ООО «М-ПРОЕКТ»

# Рецензия

На проектные решения

На рецензию были представлены архитектурные и конструктивные решения проекта индивидуального жилого дома (далее Проект), выполненные ООО «АВС», заказчик Александр Петров.

Рис. 1 план этажа, лист 19.

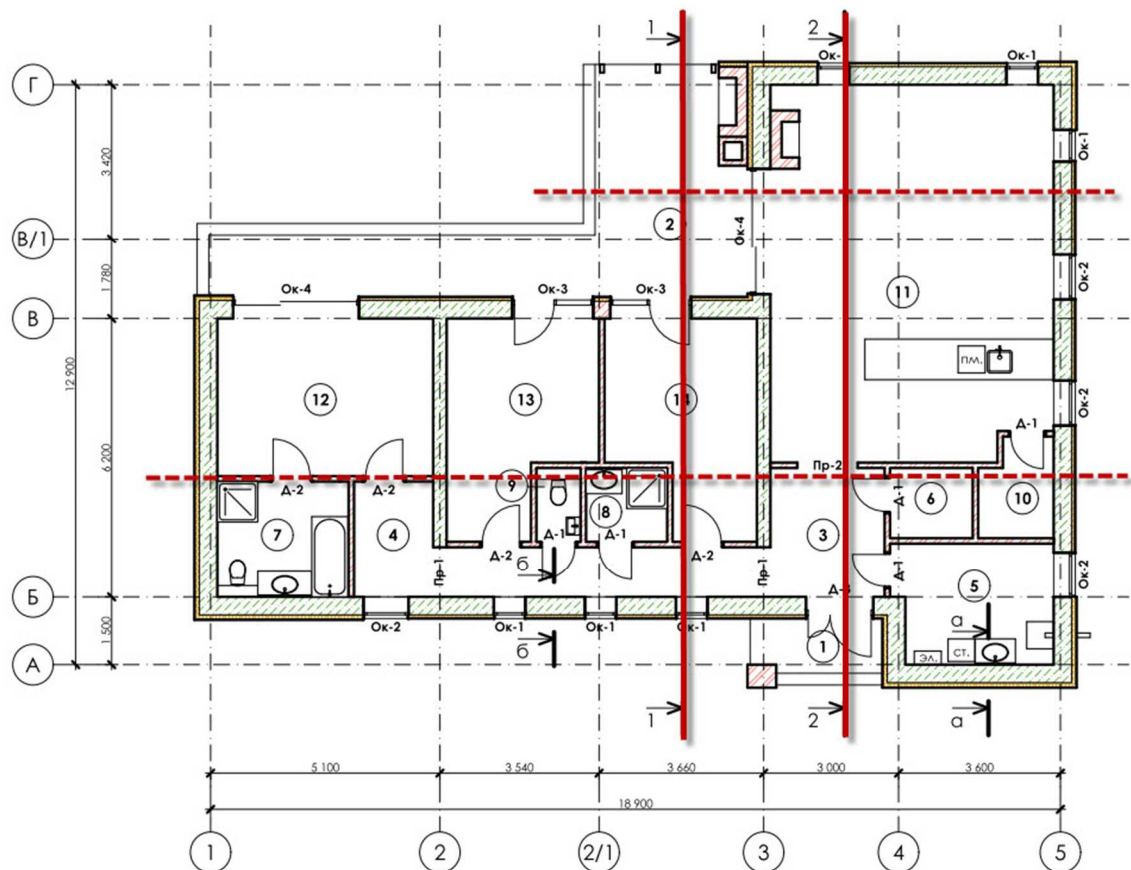
В проекте отсутствует один из главных разрезов – вдоль буквенных осей. Все представленные разрезы – вдоль числовых.

Существующие разрезы показаны сплошными красными линиями на рис. 1, отсутствующие – пунктирными. Отсутствие этих разрезов затрудняет понимание, например, отметок поверхности кровли в различных отсеках здания, узлов примыкания фундаментов.

Рис. 2. Тепловые контуры здания (лист15).

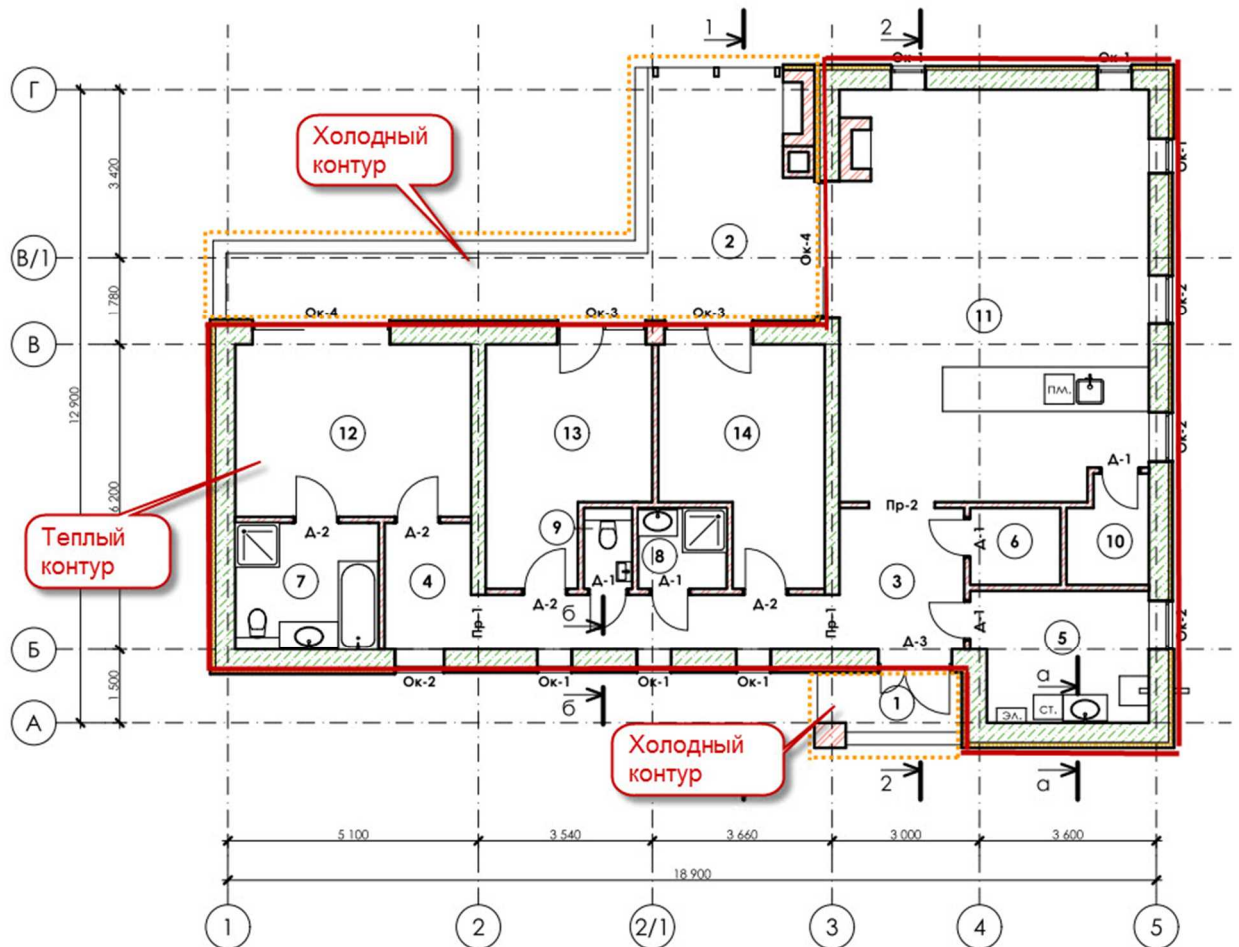
переменный режим эксплуатации – часть конструкций находится в «тёплом контуре» здания, а часть в холодном (рис.2). При этом конструкции в «тёплом» и «холодном» контурах сопряжены и используются как опорные для общей кровли здания:

Рис. 3 Утепление основного фундамента (лист 35).

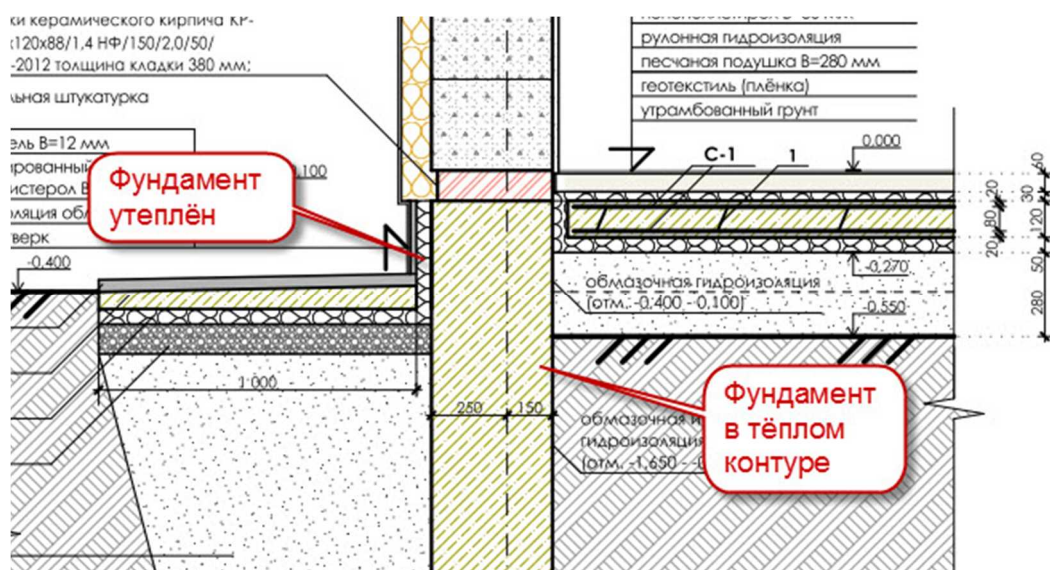
В проекте имеется ряд участков конструкций, которые находятся одновременно в холодном и теплом контурах здания, представляя собой мостики холода. В частности, основной фундамент дома находится в теплом контуре и утеплён:

Рис. 6. Фрагмент план перекрытий (лист 45).

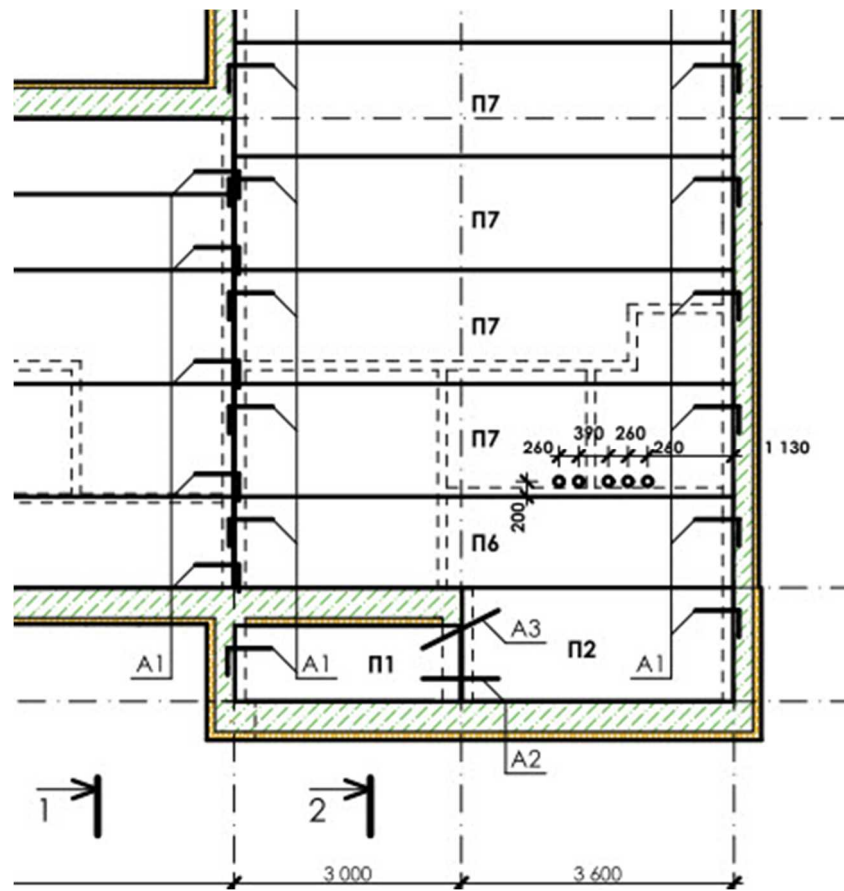
Из разреза на рис.5 видно, что часть монолитного пояса и плит перекрытия находится вне тёплого контра. При этом из соответствующих планов этих конструкций следует, что эти участки являются частью единой конструкции:

Это является нарушением СП 50.13330.2012 «Тепловая защита зданий» и СП 230.1325800.2015 «Конструкции ограждающие зданий. Характеристики теплотехнических неоднородностей».

Рис. 8. Грузовая площадь нагруженного участка по оси Б3-В3.

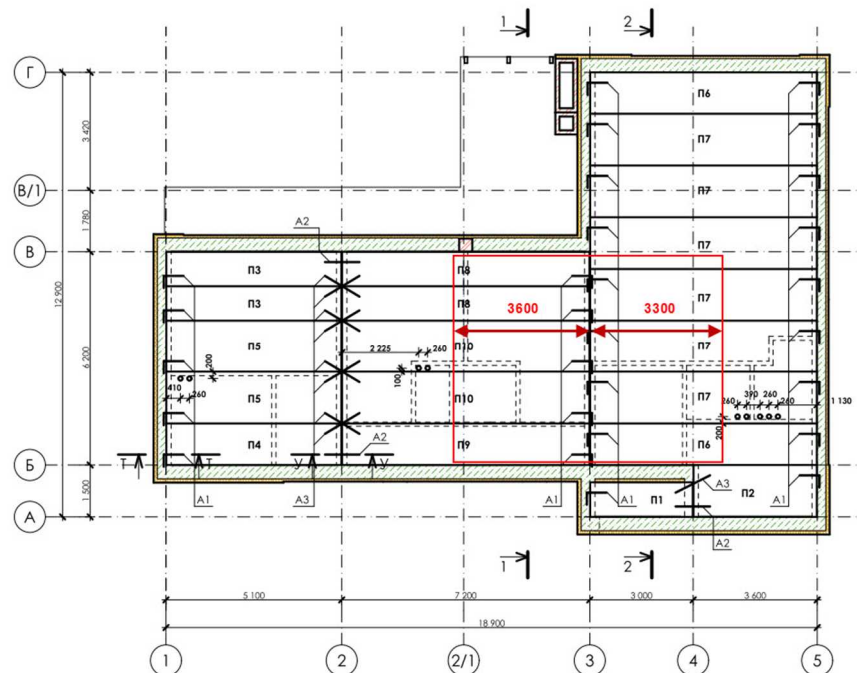
Для проверки допустимой нагрузки на ребро УШП проведём сбор нагрузок на наиболее нагруженный участок по оси Б3-В3:

Согласно расчёта в таб.3 под ребром УШП допустим ЭППС с R 200 кПа и выше.

Рис. 10. Узел утепления парапета.

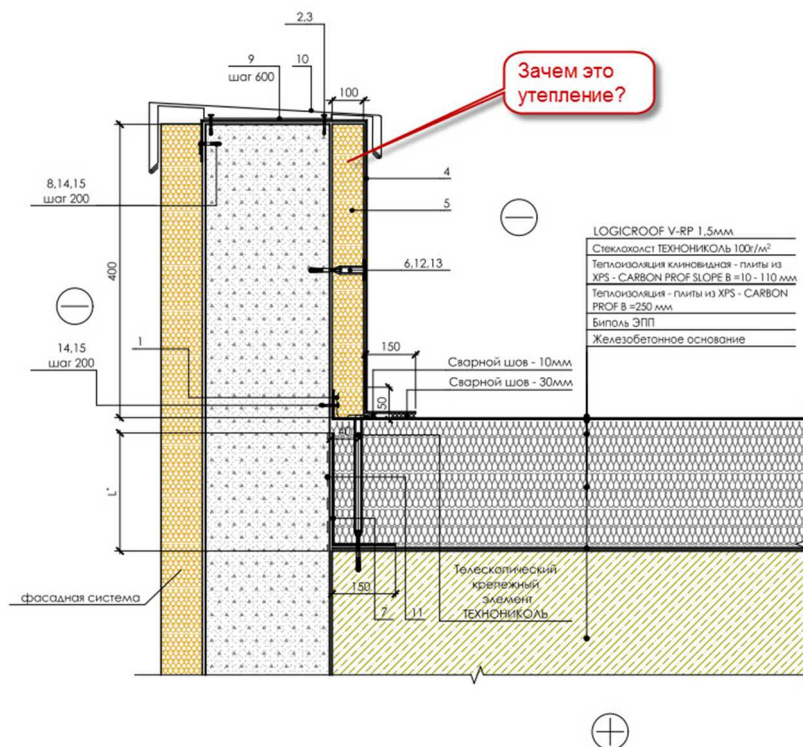
В проекте предлагается утепление парапета изнутри:

Назначение внутреннего слоя утепления неясно.
